【公報種別】特許法第17条の2の規定による補正の掲載

【公開番号】特開2014-234831(P2014-234831A)

【手続補正書】

【図 7】

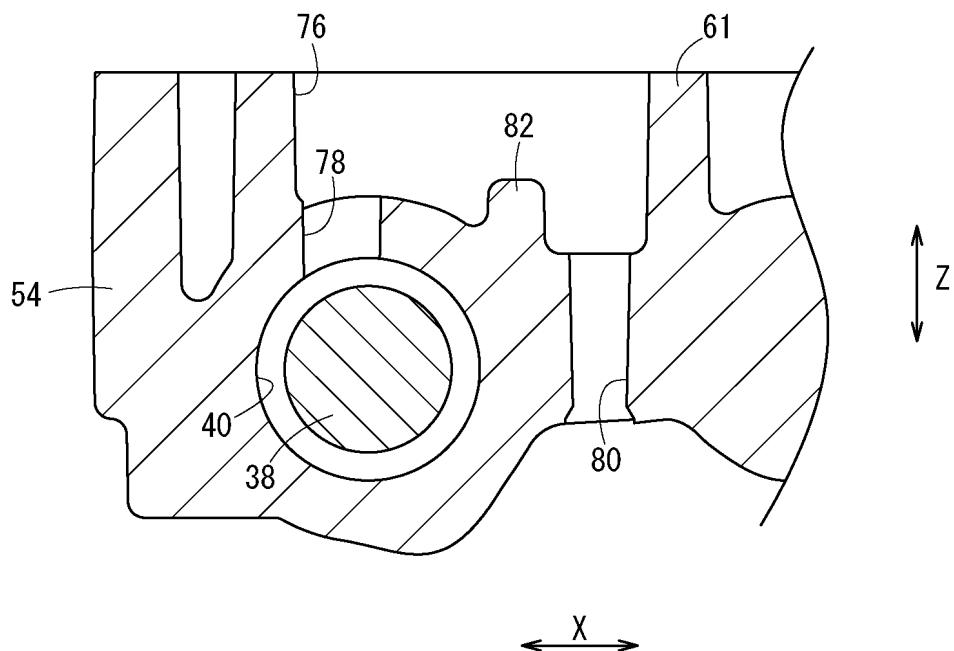
【補正対象書類名】図面

【補正対象項目名】図7

【補正方法】変更

【図8】

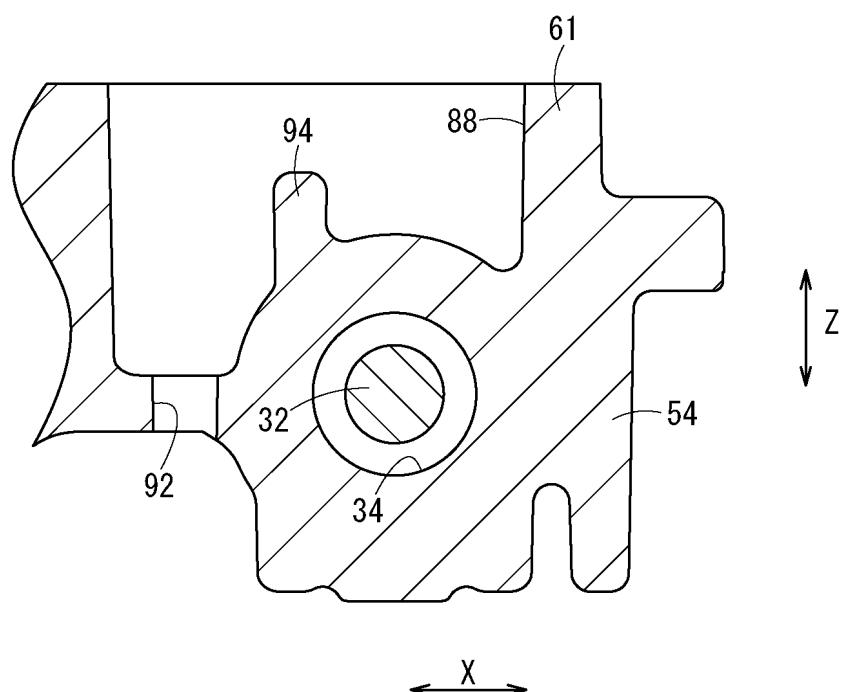
【補正対象書類名】図面

【補正対象項目名】図 8

【補正方法】変更
